# Trafikksikkerhetsrevisjon Fv950 Gevingåsen

## Reguleringsplan

Prosjektnavn: Gevingåsen Nedre

Plannivå: Nivå 1, reguleringsplan (tegningsbasert)

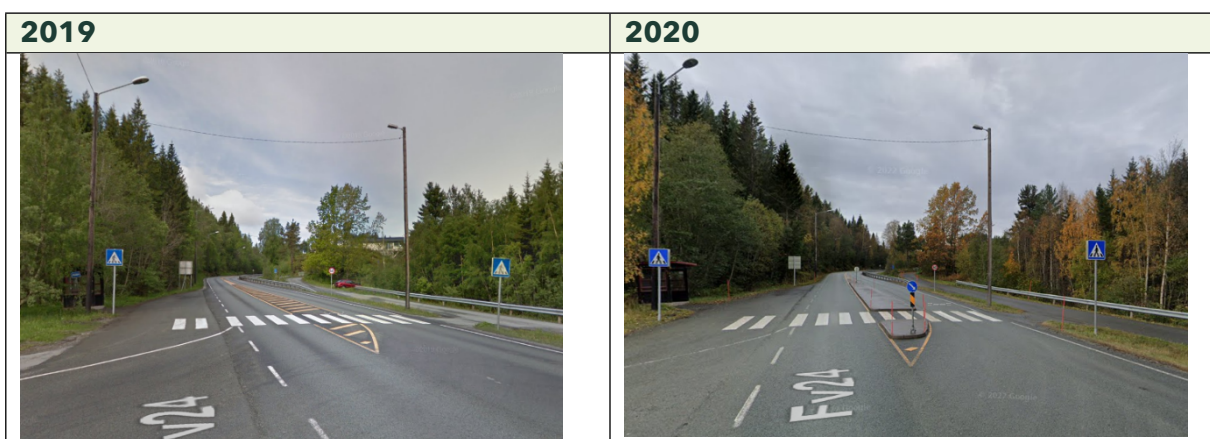
Det legges opp til økt aktivitet i området. I dag har store deler av fv950 fartsgrense 60 km/t. I utgangspunktet samsvarer ikke dette med gangkryssing i plan. Videre er det ikke tilstrekkelig areal til å tilfredsstille kravet til fysisk kanalisering av svingefeltet. For å bedre situasjonen anbefales det å se på nedsatt fartsgrense på strekningen, hvor nytt boligområde og Gevinglia blir sett i sammenheng.

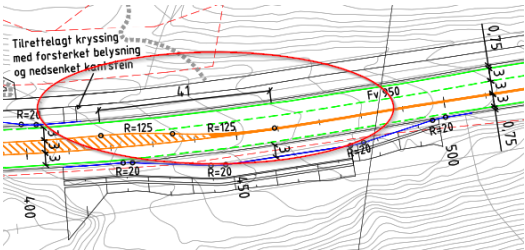
Pkt	Tegn.nr.	Type funn Avvik/ feil/ merknad	Funn	Forslag til tiltak	Kommentar (gjennomføring av tiltak)	Merknad (TS-revisor)
2	E02	Avvik	<p>Sikt i kryssområdet er ikke iht. krav 3.3.5-1. Minimum sikt på rettstrekk er 75 m.</p>  <p>Krav: Håndbok N100 krav 3.3.5-3, <math>R_h \geq 1000</math> gir siktlinje 75 m.</p>	Riktig sikt må legges inn.	Sikt justeres	OK - avvik lukket
3	E01/ E02	Avvik	<p>Stigning på primærveg er over 5 % i kryssområdet.</p> <p>Krav: Håndbok N100 krav 3.3.5-8, stigning på primærvegen skal være <math>\leq 5\%</math>.</p>	<p>Vegen er eksisterende.</p> <p>Revisjonsgruppen er informert om at det er søkt fravik på dette.</p>	Søkes fravik	OK
4	E01/ E02	Avvik	<p>Det er planlagt oppmerket kanalisering ved venstresvingefelt.</p>  <p>Krav: Håndbok N100 krav 4.1.1.3-4, venstresvingefelt skal utformes med fysisk kanalisering ved fartsgrense 50 og 60 km/t.</p>	<p>Revisjonsgruppen er informert om at det er søkt fravik på dette.</p> <p>Det bør ses på muligheter for å etablere fysisk kanalisering på østsiden av krysset, dette også sett i sammenheng med tilrettelagt kryssing.</p>	Fravikssøknad revideres med fysisk deleøy ved tilrettelagt kryssing	OK

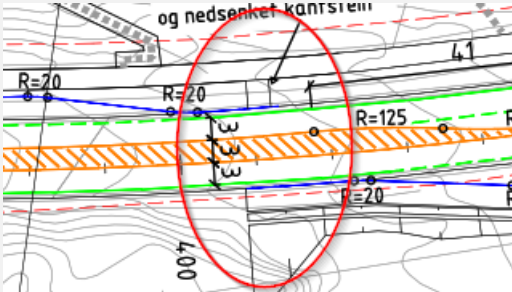
Pkt	Tegn.nr.	Type funn Avvik/ feil/ merknad	Funn	Forslag til tiltak	Kommentar (gjennomføring av tiltak)	Merknad (TS-revisor)
5	E01/ dwg	Avvik	<p>Geometri i kryssområdet: Vertikal tilfredsstillende ikke krav til sekundærvegens vertikale geometri. Deler av kryssområdet får over 5 % lengdefall.</p> <p>Krav: Håndbok N100 krav 4.1.1.1-3, figur 4.1.1.1-4.</p>  <p>Figur 4.1.1.1-4 — Krav til sekundærvegens vertikale geometri i kryssområdet, når sekundærvegen tilknyttes i overkant av primærvegens tverrfall og faller fra primærvegen.</p>	Vertikal i boligveg må justeres i forhold til lengde på dimensjonerende kjøretøy eller det må søkes fravik.	Vertikal-geometri justeres. Sjekkes ut mot plan.	OK - avvik lukket
6	E02	Avvik	<p>Flettefelt er for kort, flettefelt skal ha lengde på minimum 100 m. Ligger inne med 41 m.</p>  <p>Krav: Håndbok N100 krav 4.5.2-3 - det skal etableres overgangsstrekninger med lengde minst 100 m mellom forbikjøringsfelt og ordinært vegprofil.</p>	Flettefelt må forlenges med overgangsstrekning på minimum 100 m. Alternativt må fravik søkes.	Justeres, ny skisse legges ved fraviksknad.	OK
